**AVIS RELATIF À LA PROTECTION
CONTRE LES EVENTUELS EFFETS NOCIFS ET NUISANCES
PROVOQUÉS PAR LES RAYONNEMENTS NON IONISANTS
GÉNÉRÉS PAR DES ANTENNES ÉMETTRICES STATIONNAIRES**

Commune : WAVRE - Exploitant : PROXIMUS

Référence exploitant : 10LML_02

Rapport n° 2729 / 2023

Figure 1 : Vue en plan des lieux de séjour et des points de contrôle

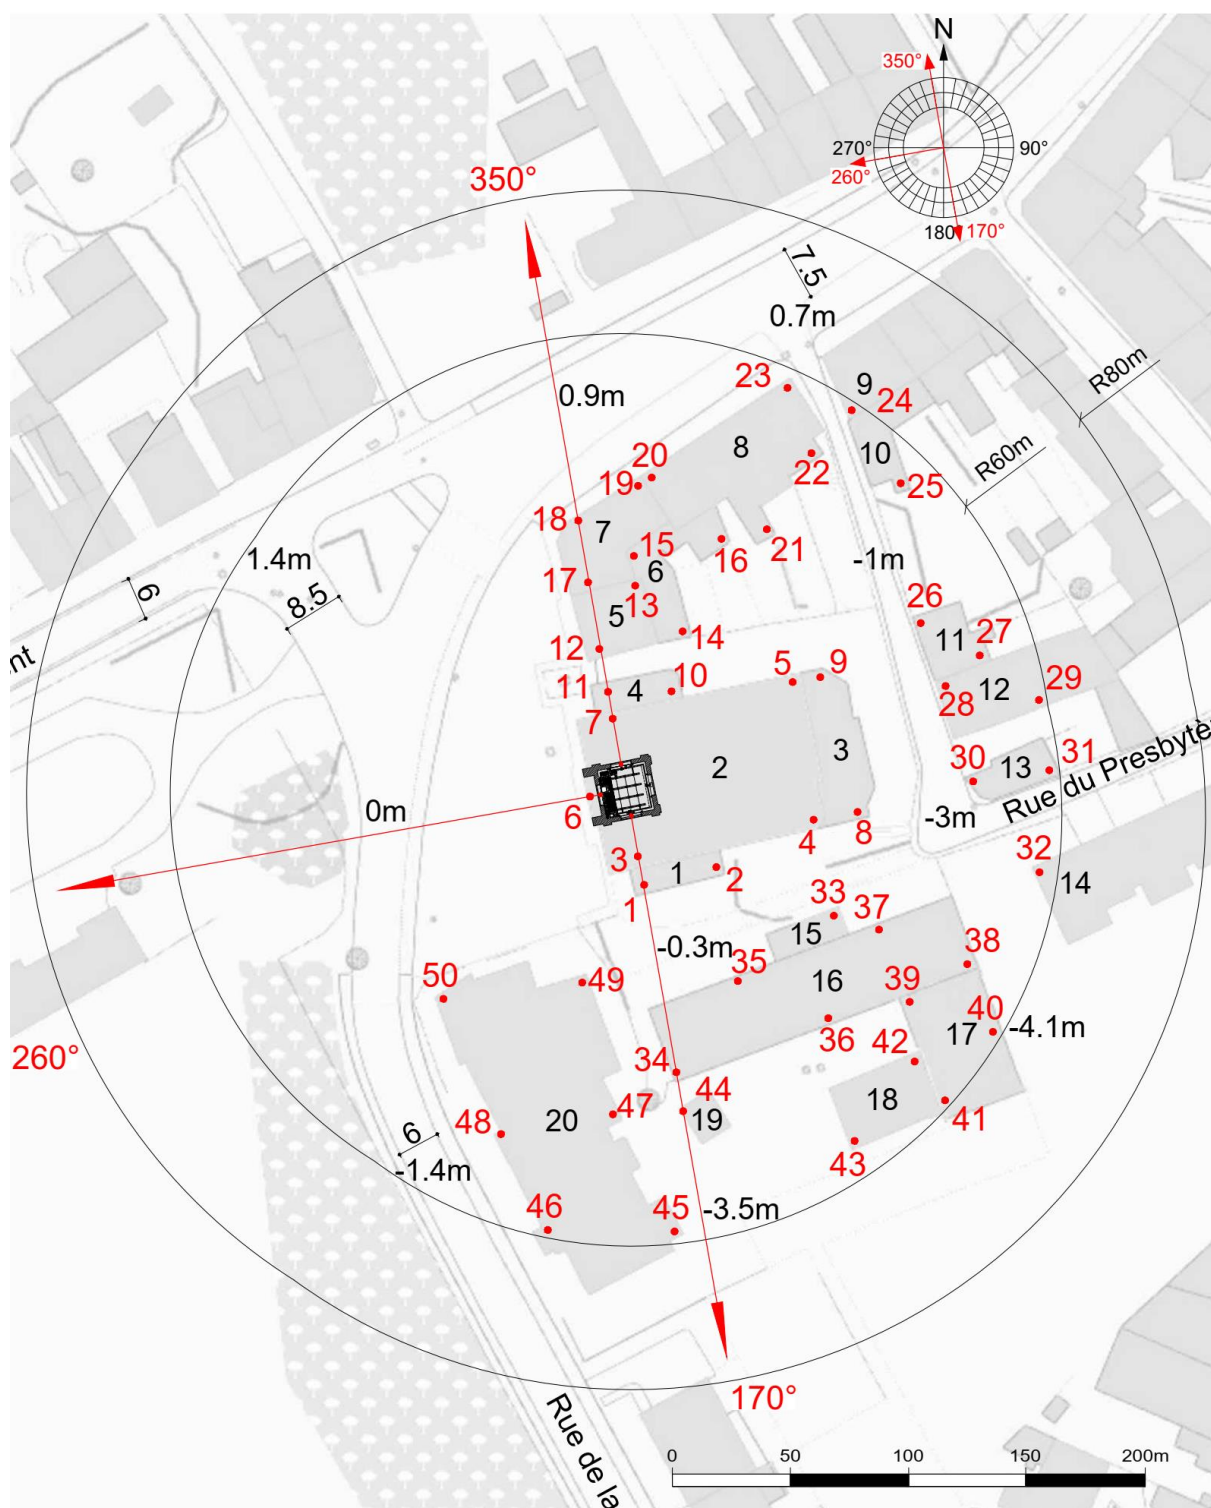
N° point de contrôle	LS	Atténuation (dB)	Indice d'exposition relatif à la limite par installation IE_i
45	LS20	3,0	0,547
46	LS20	3,0	0,424
23	LS8	3,0	0,187
24	LS9	3,0	0,161
22	LS8	3,0	0,090
48	LS20	3,0	0,086
18	LS7	3,0	0,059
3	LS2	10,0	0,050
7	LS2	10,0	0,049
17	LS7	3,0	0,047
47	LS20	3,0	0,045
49	LS20	3,0	0,042
19	LS7	3,0	0,038
12	LS5	3,0	0,036
13	LS5	3,0	0,033
20	LS8	3,0	0,033
34	LS16	3,0	0,032
5	LS2	10,0	0,030
50	LS20	3,0	0,027
4	LS2	10,0	0,027
35	LS16	3,0	0,020
15	LS6	3,0	0,019
44	LS19	3,0	0,019
36	LS16	3,0	0,016
32	LS14	3,0	0,016
43	LS18	3,0	0,014
21	LS8	3,0	0,012
16	LS6	3,0	0,008
42	LS18	3,0	0,008
38	LS16	3,0	0,008
39	LS17	3,0	0,007
41	LS17	3,0	0,007
37	LS16	3,0	0,006
14	LS6	3,0	0,006
33	LS15	3,0	0,004

En ce qui concerne les antennes de l'installation mentionnées dans le tableau 1, la distance maximale à laquelle la limite pourrait être atteinte, à l'extérieur, est égale à 76,1 m. S'il n'y a pas de LS à une distance inférieure, les antennes respectent forcément la limite d'immission.

Dans le cas des LS situés à l'intérieur des bâtiments, une atténuation d'obstacle est prise en compte et il en résulte que la distance maximale à laquelle la limite pourrait être atteinte se réduit à 53,9 m.

Les résultats de l'évaluation décrite au paragraphe 4 indiquent que les antennes émettrices stationnaires de l'installation faisant l'objet du présent avis ne produisent pas, dans un lieu de séjour, un rayonnement électromagnétique maximum supérieur aux limites fixées à l'article 4 du décret.

Figure 2 : Vue en plan des installations d'antennes dans un rayon de 300 mètres autour de l'installation faisant l'objet de la demande d'avis

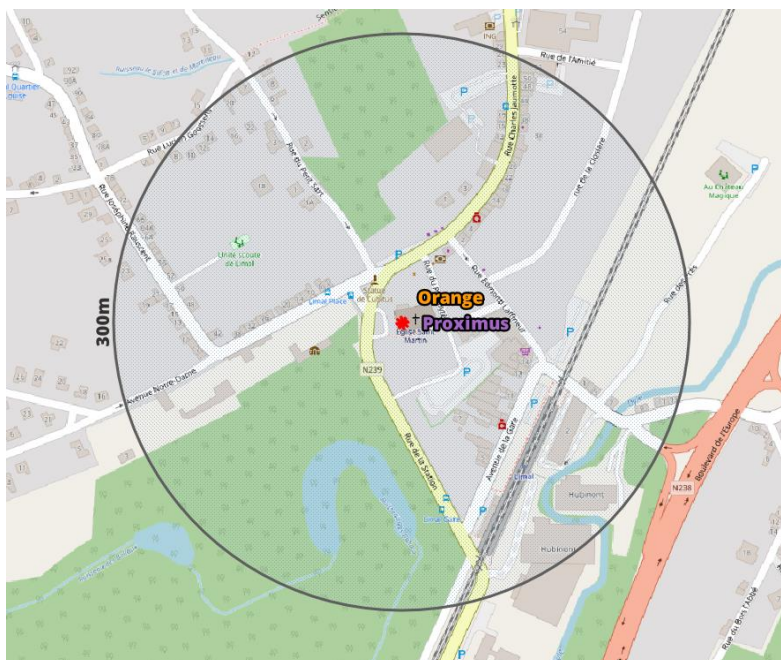
Compte tenu du nombre d'installations localisées dans la figure 2, il apparaît que l'intensité du rayonnement électromagnétique généré, dans les lieux de séjour situés à proximité de l'installation référencée dans le paragraphe 2, par l'ensemble des antennes émettrices stationnaires de l'ensemble des exploitants du même site d'antennes émettrices stationnaires respecte la limite fixée à l'article 4, § 2 du décret.
